木曾川水系連絡導水路事業の検証に係る検討

報告書

【別冊資料】

令和6年7月

図2 水道用水(実績と愛知県需給想定調査)

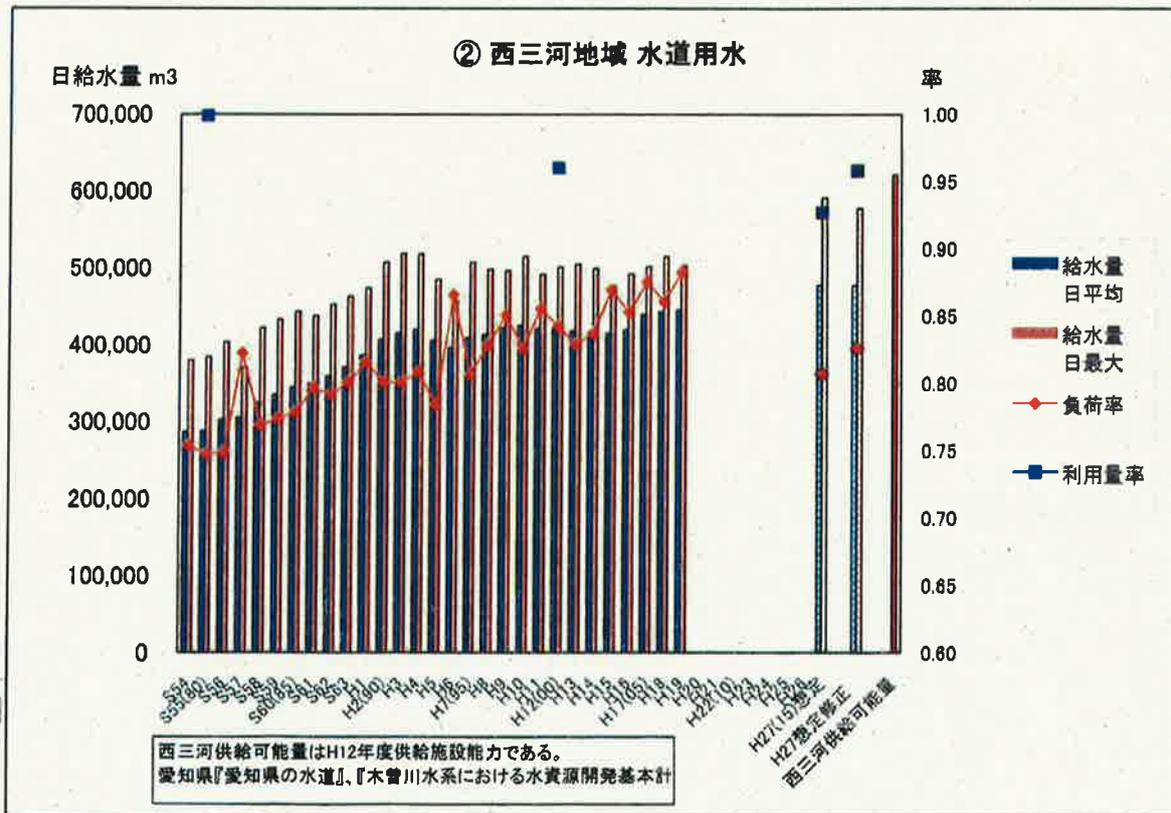
表2①の数値からも明らかであるが、図2からより明らかなように、2015年想定値は、日最大給水量はもちろん基礎としている日平均給水量も、最新の2007年までの実績の傾向とは連続性が認められず乖離して、過大となっている。

図2から明らかなように、愛知用水地域の最大給水量と平均給水量との差は、2015年想定値は、実績と比べると、2007年の前10年強の期間の実績値より大きい。特に最近の傾向を示す近年5年ほど大きい。

愛知用水地域の負荷率は表2①の通りであり、推移を図2に示した。負荷率は、1995年以前は0.8を下回る年があったが、1996年以後は、2007年までの12年間では0.83前後以上と高くなり、近年5年は一層高くなって0.85を超えるようになっている。負荷率は、1996年、さらに2003年を境にして傾向に変化が生じ、大きくなってきているのである。

愛知県需給想定調査では、西三河地域については、2015年需要想定値では負荷率は0.807が用いられている(表2②の[想定]欄)。西三河地域の負荷率の実績は表2②および図2のように、1995年以前は0.8程度やそれを下回る年があったが、1996年以後は、2007年までの12年間において、0.83前後以上と高くなり、特に近年は一層高くなって0.85を超えるようになってきている。愛知用水地域においても同様の現象が起こっていることは上記した通りである。愛知県需給想定調査での2015年想定負荷率0.807は、基準年の2000年の6年以上前の古い最近の傾向とは異なる低めの値が用いられているのである。その結果、最大給水量は大きな値となるように計算されることになり、最大給水量の2015年想定値は2007年までの実績と乖離して、過大になっている。

図3 名古屋市 水道用水

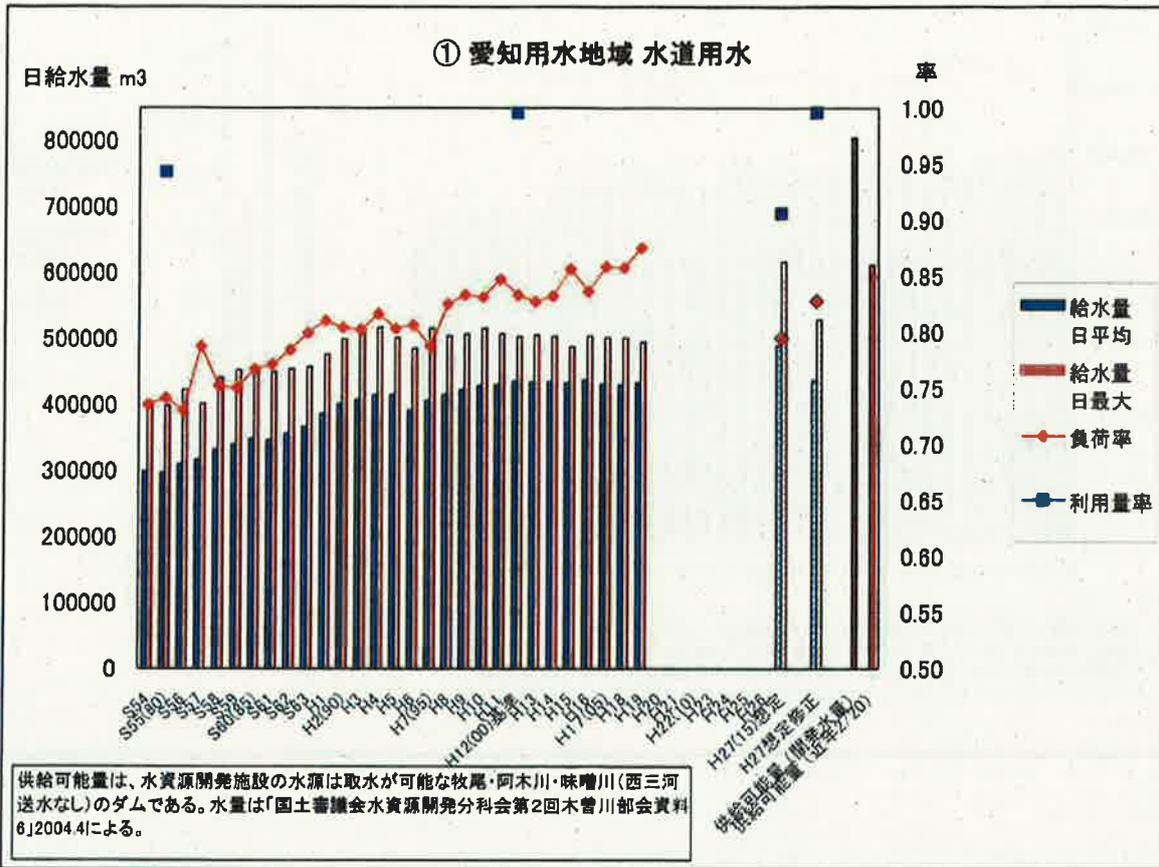
名古屋市の需要想定は、給水量ベースでは、図3から明らかなように、2015年想定値は、日最大給水量はもちろん基礎としている日平均給水量も、最新の2007年までの実績の傾向とは連続性が認められず乖離して、過大となっている。

図 2.6 ヤマトシジミの生息環境として必要と思われる流量

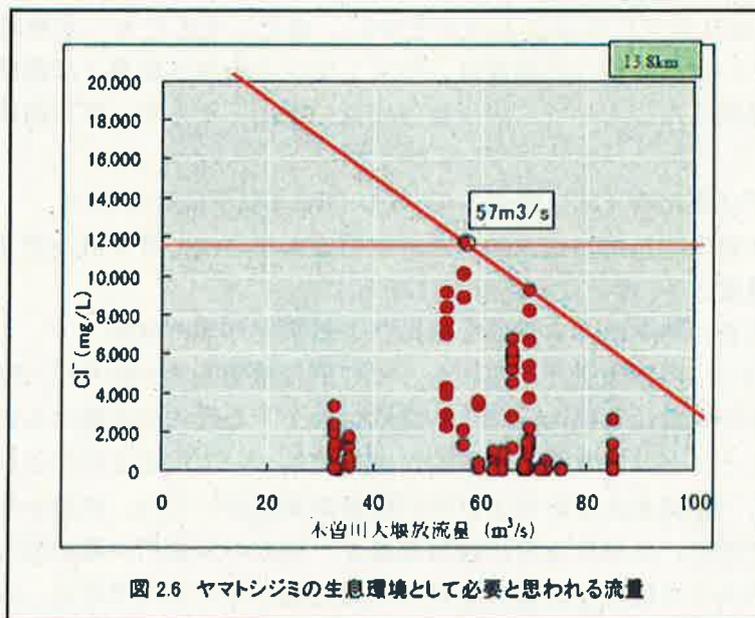
(b) しかし、図1 (同頁図2.6) では、①単に観測値の点のうちの60 m³/s付近と70 m³/s付近の塩化物イオンの最大値を結んだ直線と、②塩化物イオン濃度 11,600 mg/Lの直線とが交わる点が57 m³/sとしているだけであって、およそ点群の「関係式」と呼べるものではなく、また、ヤマトシジミの生存限界とは何ら関わらない。それにもかかわらず、同頁の図に基づく説明では、「ヤマトシジミが生存できる限界の塩化物イオン濃度」としてヤマトシジミの生存可能性に言及し、塩化物イオン濃度 11,600 mg/Lの直線を引き、ヤマトシジミの生存のためにはこれを上回らないことが必要としており、全く科学的根拠に乏しい結論を導いている。

(c) まず、図1の斜めに引かれた①の直線は、単に60 m³/s付近と70 m³/s付近の塩化物イオン濃度の最大値を直線で結んで、直線下に全ての観測値を包摂するようになるようにしたという意味しかない。このため、別の流量での塩化物イオン濃度の最大値を結んだ全ての観測値を包摂する直線もできてしまう。例えば、70 m³/s付近の塩化物イオン濃度が最大になる点と85 m³/s付近の塩化物イオン濃度が最大になる点とを直線で結ぶことで、同じように全ての観測結果を包摂する別の直線を引くことができてしまう。したがって、線の引き方次第で、塩化物イオン濃度 11,600 mg/Lの線と交わる点を意図的に調整できてしまうのである。図1の①の斜めに引かれた直線はこの程度のものに過ぎない。

(d) さらに、より重要なこととして、図1からは、塩化物イオン濃度 11,600 mg/Lがヤマトシジミの生存限界であるということを読み取ることはできない。むしろ、その前提として、ヤマトシジミの生存限界が塩化物イオン濃度 11,600 mg/Lであることが科学的に別途証明されていて初めて、塩化物イオン濃度 11,600 mg/Lのところ引いた②の直線が生存限界を示すものとして意味を持ち、それによってこの図もヤマトシジミの生存可能性と関連する図となるのである。

(e) 以上の通り、木曾川水系河川整備基本方針正常流量説明資料 p 14 図2.6 (図1) では「流量と塩化物イオン濃度の関係式」などとはおよそいえない。また、塩化物イオン濃度 11,600 mg/Lがヤマトシジミの生存限界であるということの科学的根拠は何ら明らかにされていない。したがって、同図からヤマトシジミの生息のために必要な流量を50 m³/sとすることは、全く科学的根拠のない

図11 国が使ったヤマトシジミの生息環境として必要と思われる流量図（中部地整「木曾川水系河川整備基本方針（案）流水の正常な機能を維持するため必要な流量に関する説明資料（案）[木曾川編] 2007年7月、14ページより）

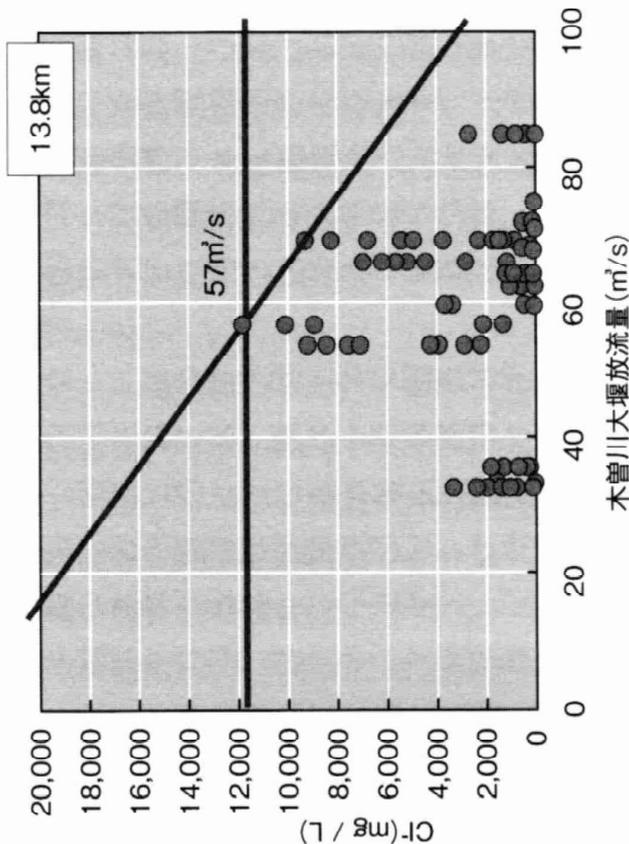
木曾川でも長良川と同様の資料があります。河川整備基本方針を審議する霞ヶ関での委員会（河川整備基本方針検討小委員会）で提示されたのは、河口から一三・八キロメートル地点のヤマトシジミでした。さまざまな資料の中から、わざわざ塩化物イオン濃度とヤマトシジミの生存に関するこのグラフ（次ページ図11参照）が抜粋されて、河川整備基本方針小委員会の委員に配布されています。

木曾川水系流域委員会（→第1章参照）でもこのグラフを使って、ヤマトシジミの生存限界は塩化物イオン濃度一、六〇〇 mg/L だから、木曾川下流のヤマトシジミのためには毎秒五〇立方メートルの流量が必要だ、異常渇水時には毎秒四〇立方メートルでもやむをえない、この毎秒四〇立方メートルを何とか確保するために、徳山ダムからの緊急水毎秒一六立方メー
